第 77 号議案 平成 30 年度長崎市一般会計補正予算（第 2 号）

【単独】庁舎等施設整備事業費 三和地域センター敷地出水対策 P 1 ～ 2 (P24～25)

平面図 S=1/300 (A1版)
S=1/600 (A3版)

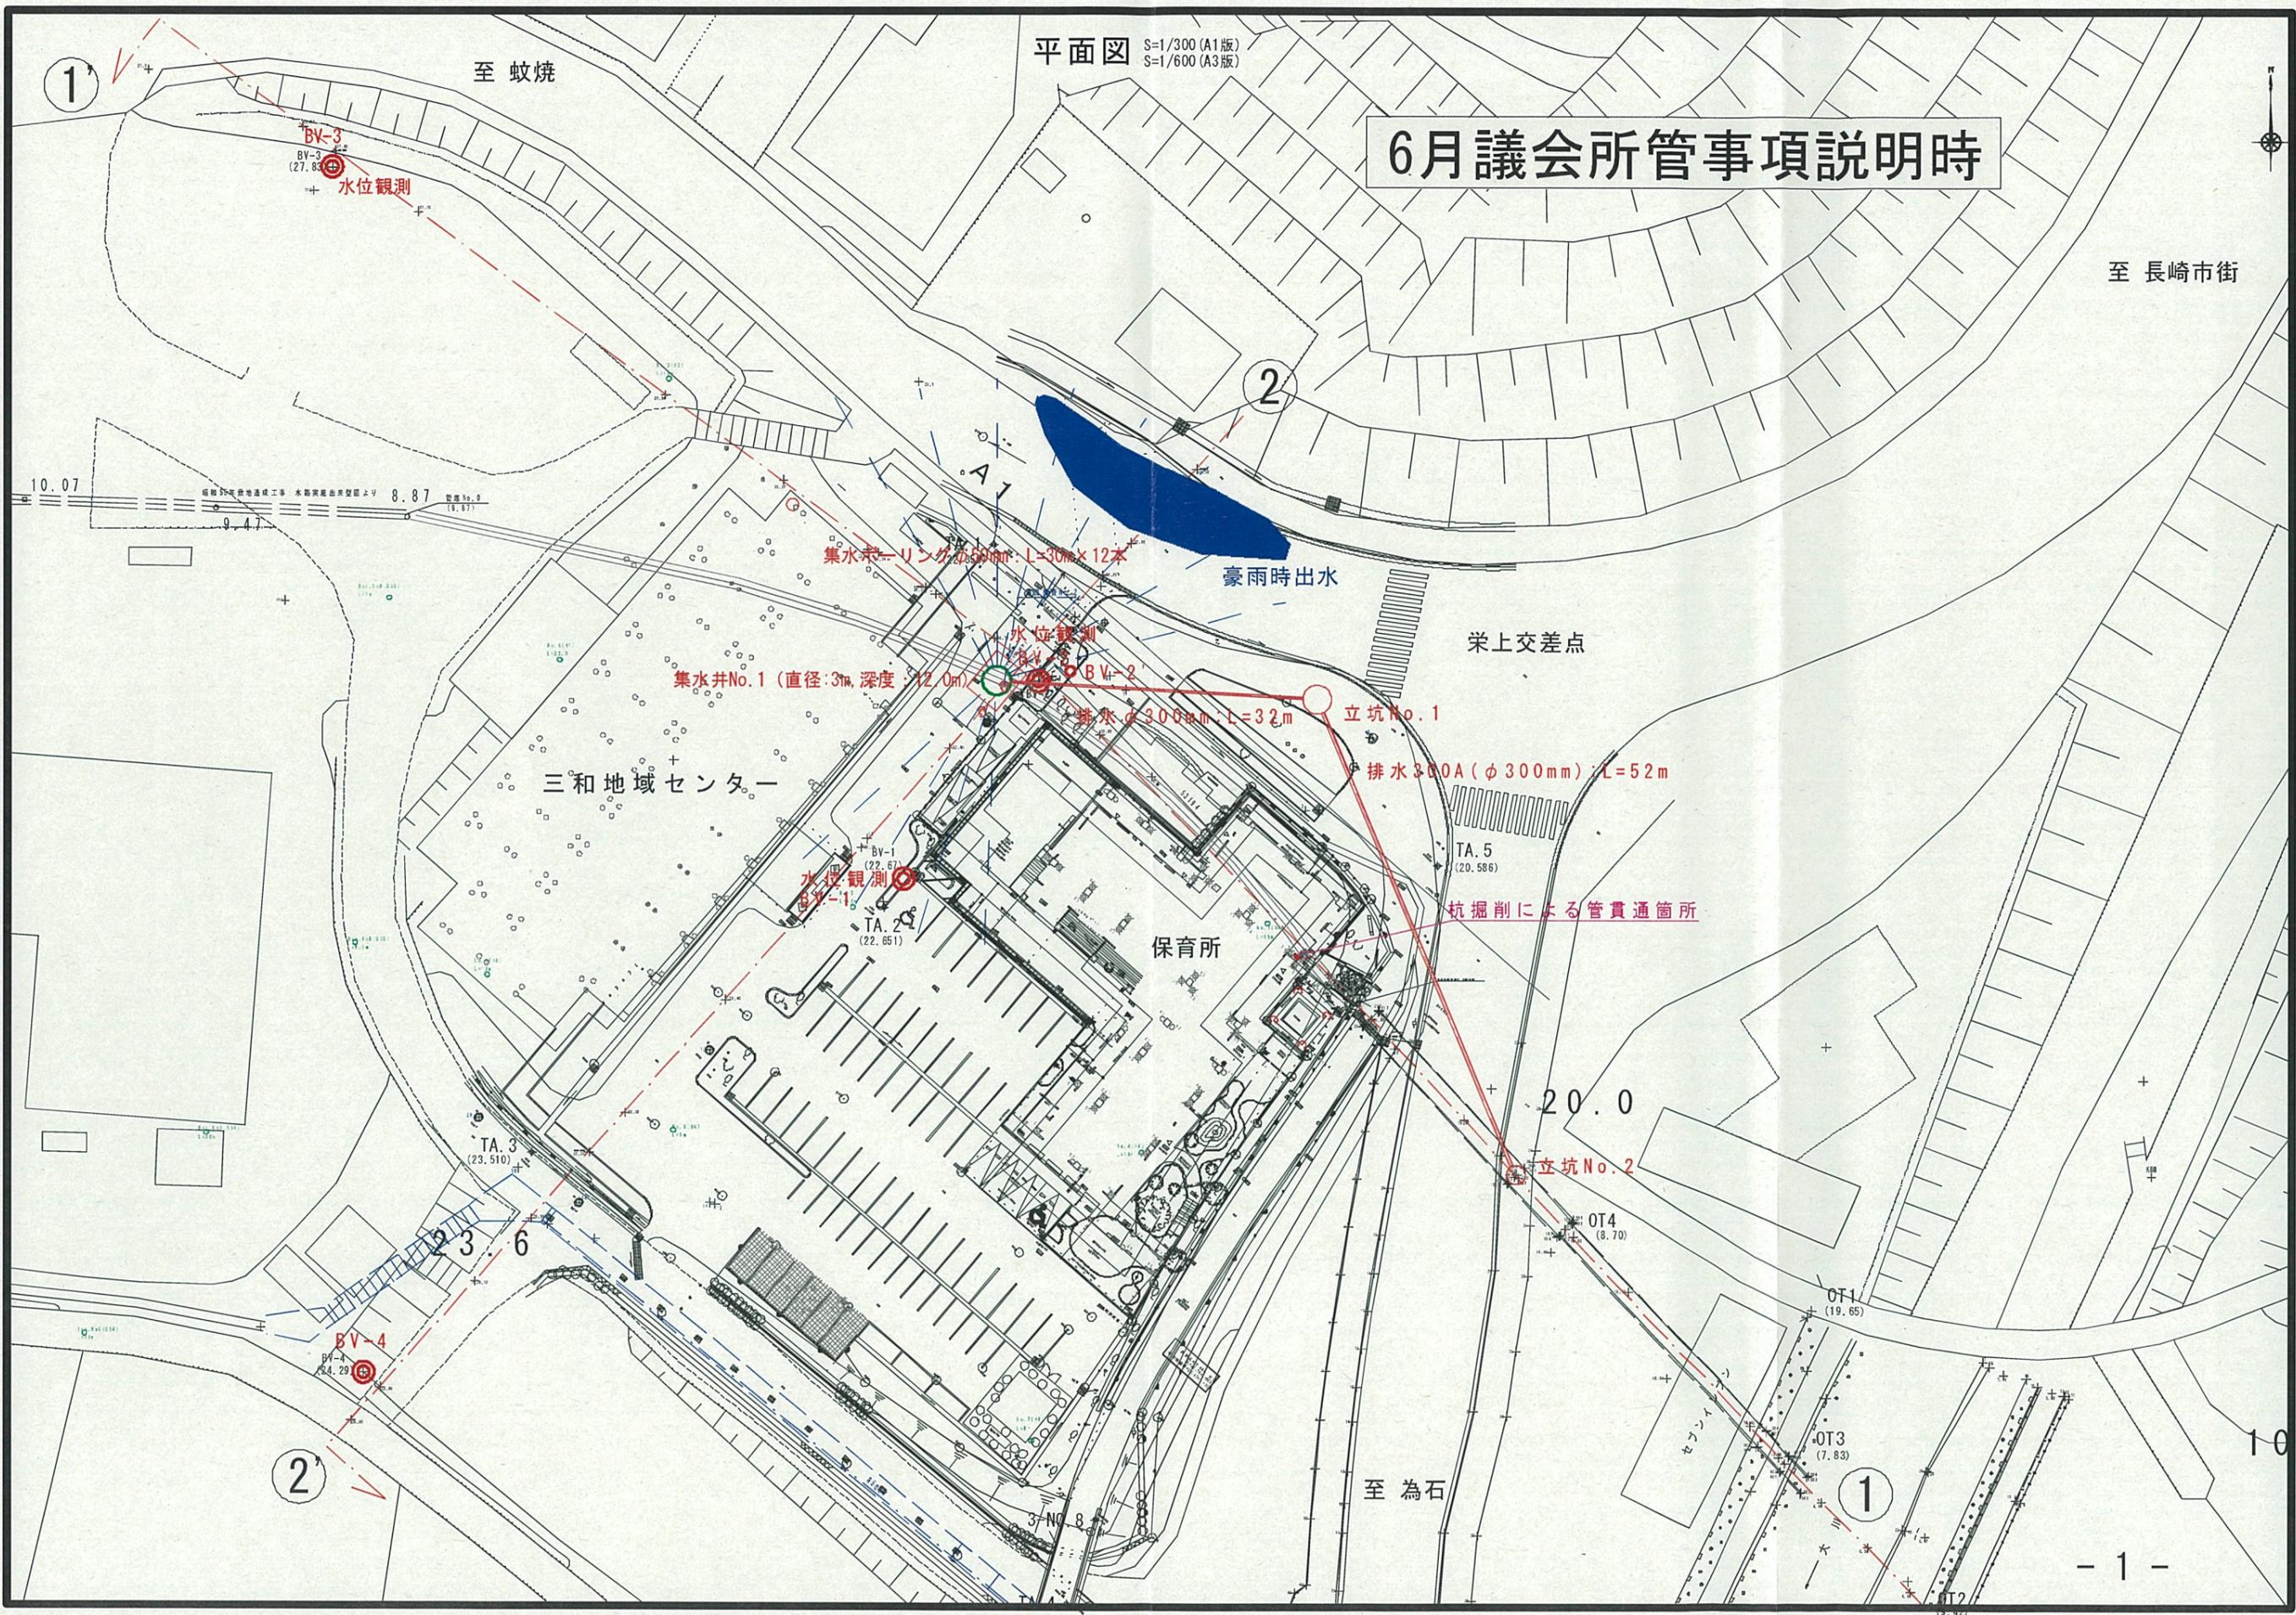
9月議会補正予算

- ### 変更点
- ・ 国道499号側→南側
 - ・ 管径 $\Phi 300 \rightarrow \Phi 600$
